RENESAS TECHNICAL UPDATE

製品分類	MPU & MCU	発行番号	TN-V85-A015A/J	Rev.	第1版
題名	V850E/IA1, V850E/IA2 バス制御機能の制限事項		情報分類	技術情報	
適用製品	V850E/IA1, V850E/IA2 シリーズ	対象ロット等	関連資料	<ul style="list-style-type: none"> ・ V850E/IA1 ユーザーズマニュアル ハードウェア編 (第6版) (U14492JJ6V0UD00) ・ V850E/IA2 ユーザーズマニュアル ハードウェア編 (第6版) (U15195JJ6V1UD00) 	
		全ロット

V850E/IA1 および V850E/IA2 に関して、バス制御機能の制限事項が判明しました。

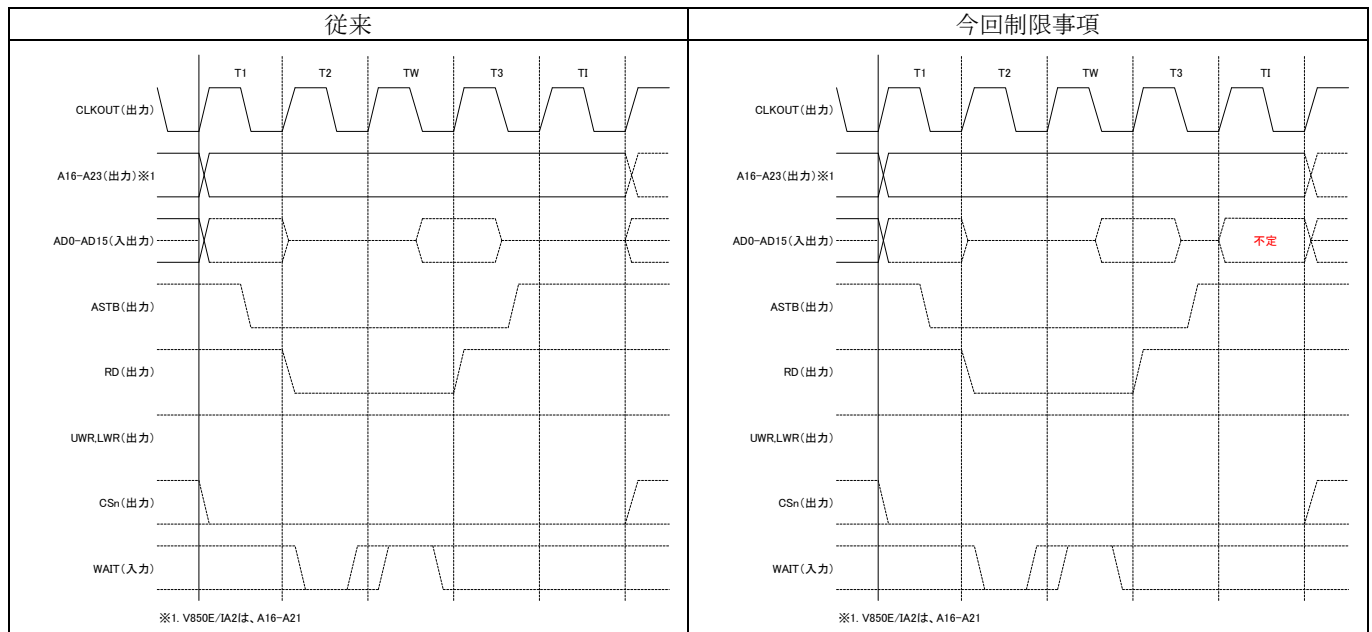
バス制御機能について、リード・アクセス時のメモリのデータ出力フロート遅延時間を確保するためのアイドル・ステート (TI) 期間において、AD0-AD15 端子の状態が Hi-Z とならず、不定となります。

タイミングは、以下のとおりとなります。

バス制御機能でアイドル・ステート時にはAD0-AD15 端子で信号衝突が発生しないようご使用願います。
